改善箇所説明図

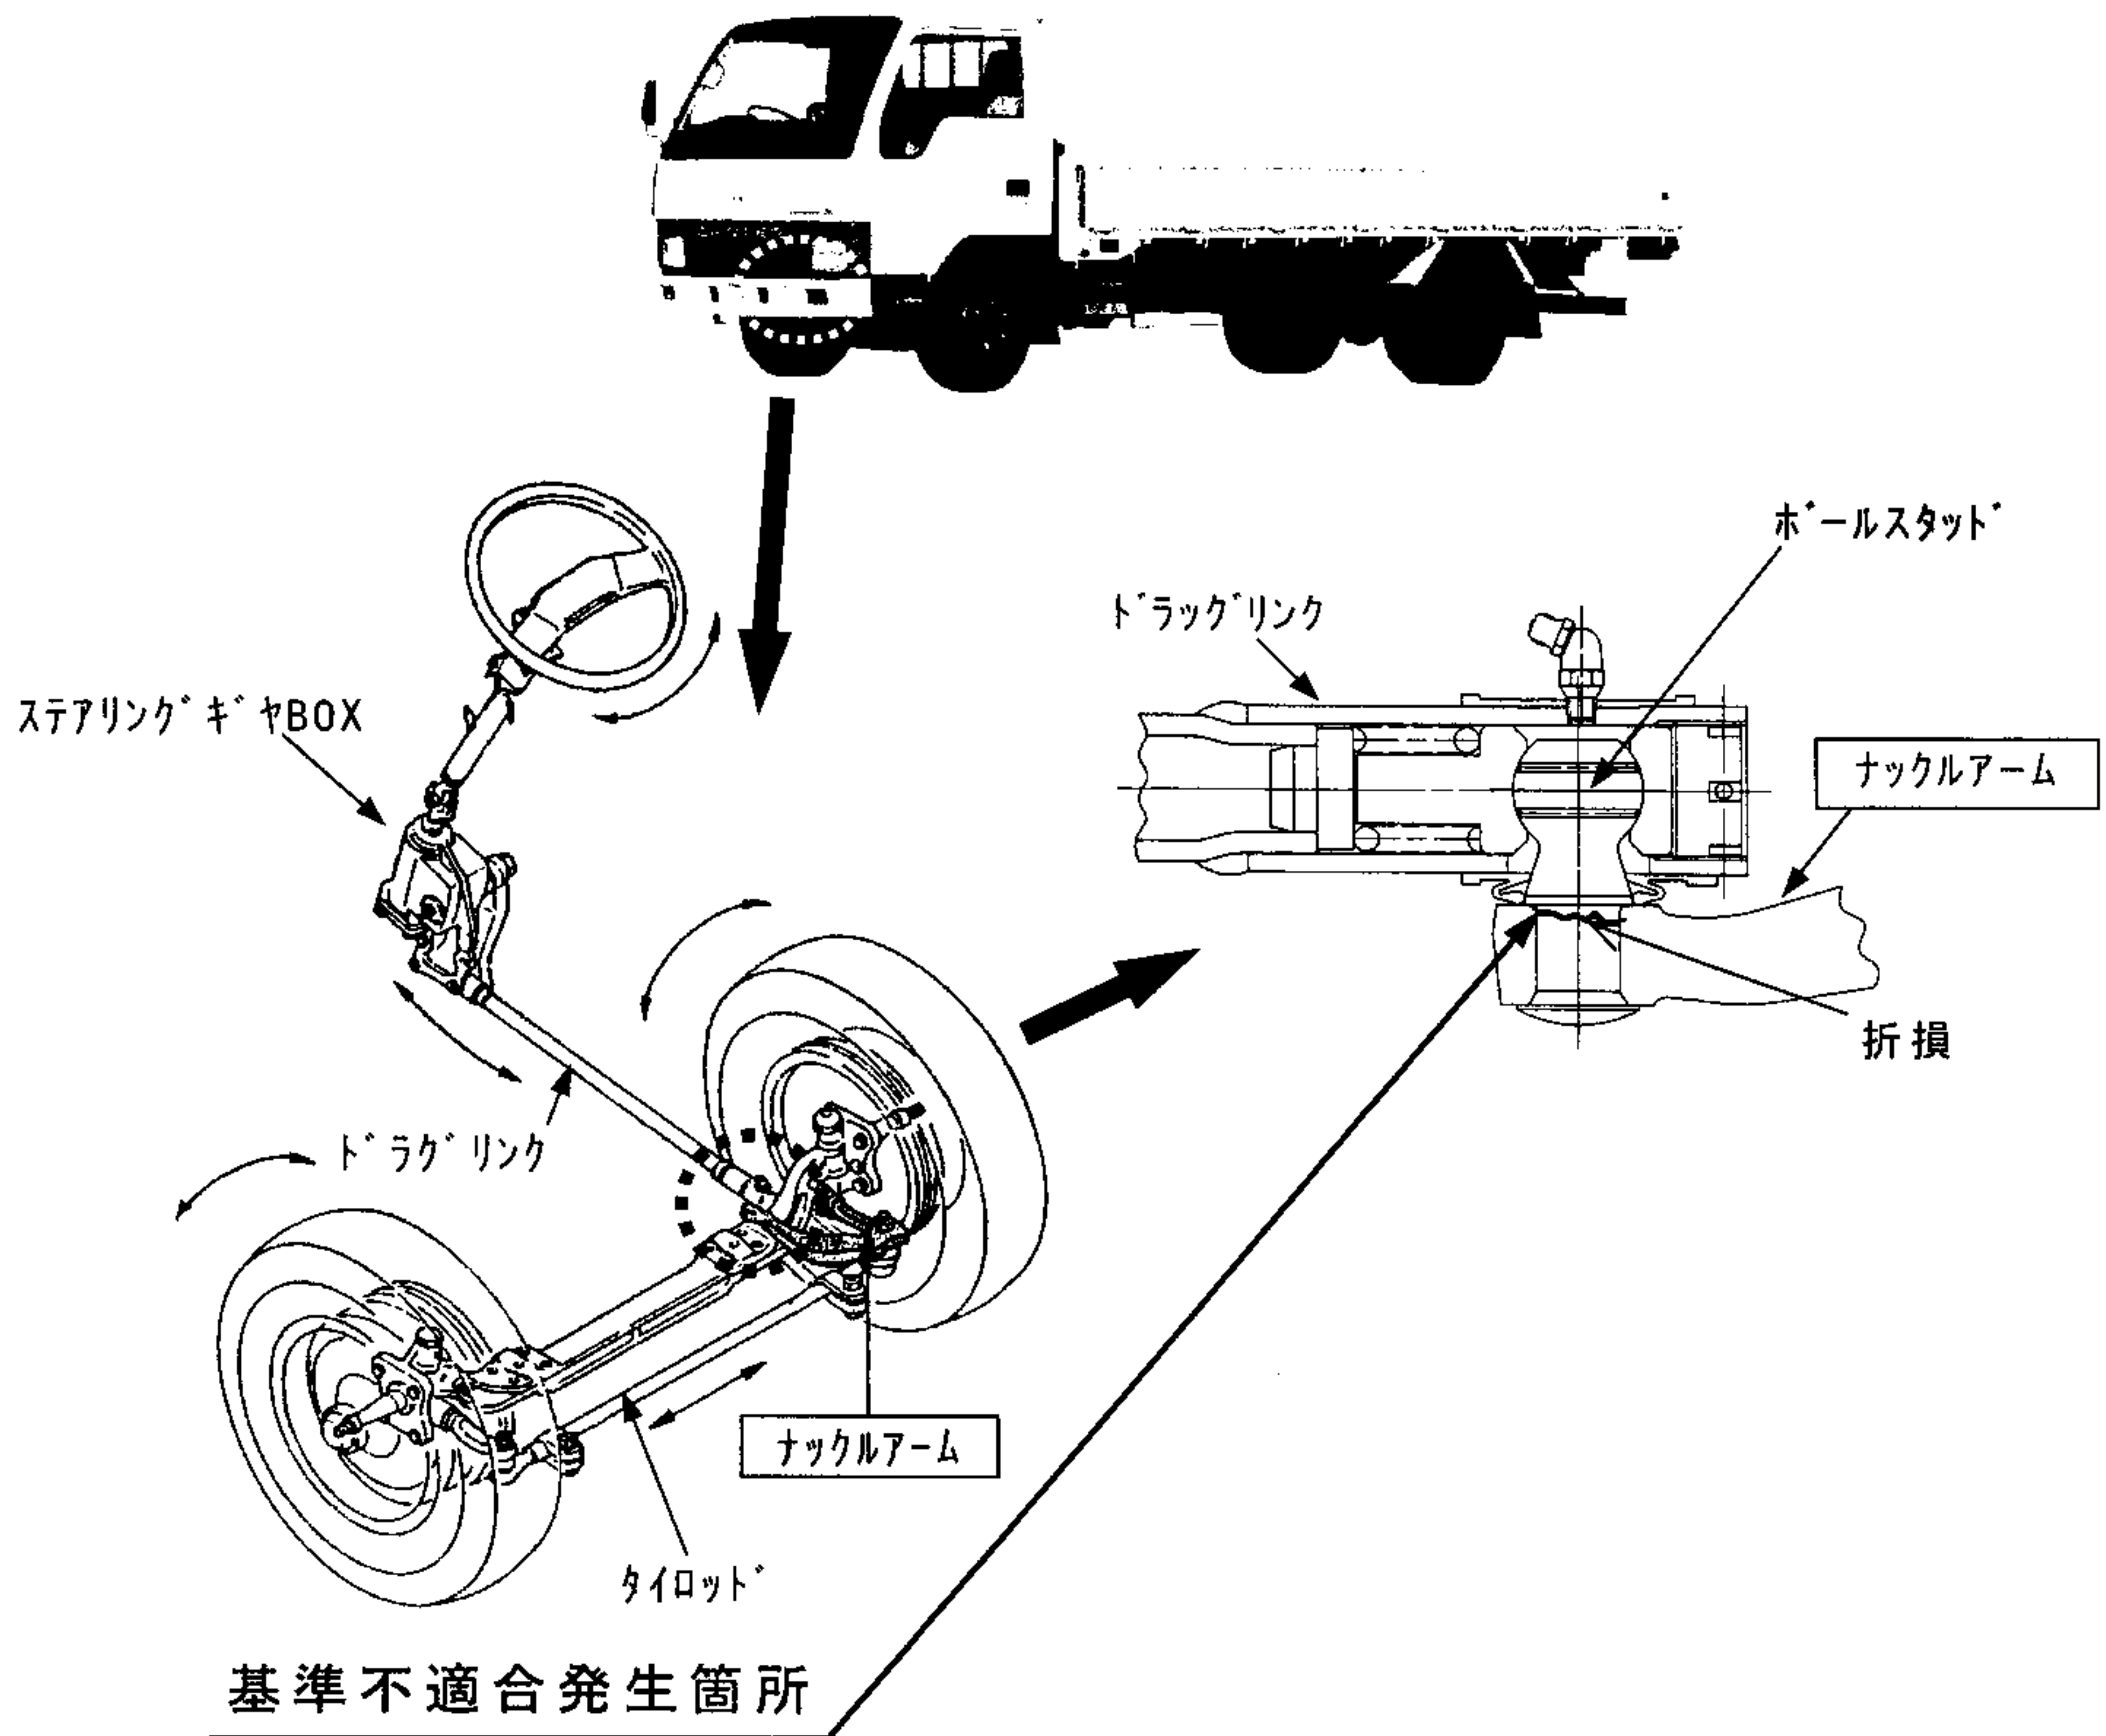
ナックルアームのボールスタッドの強度が不足しているため、据切りの多用や操舵頻度の高い走行を繰り返すと、当該ボールスタッドに亀裂が発生するものがある。そのため、そのままの状態で使用を続けると、最悪の場合、ボールスタッドが折損して操舵不能となるおそれがある。

全車両、ナックルアームを対策品と交換する。

なお、対策品の全数供給に時間を要することから、当面の暫定措置として、ナックルアームのボールスタッド部の亀裂の有無を点検し、亀裂のある場合は対策品と交換し、問題のない場合は後日対策品と交換する。
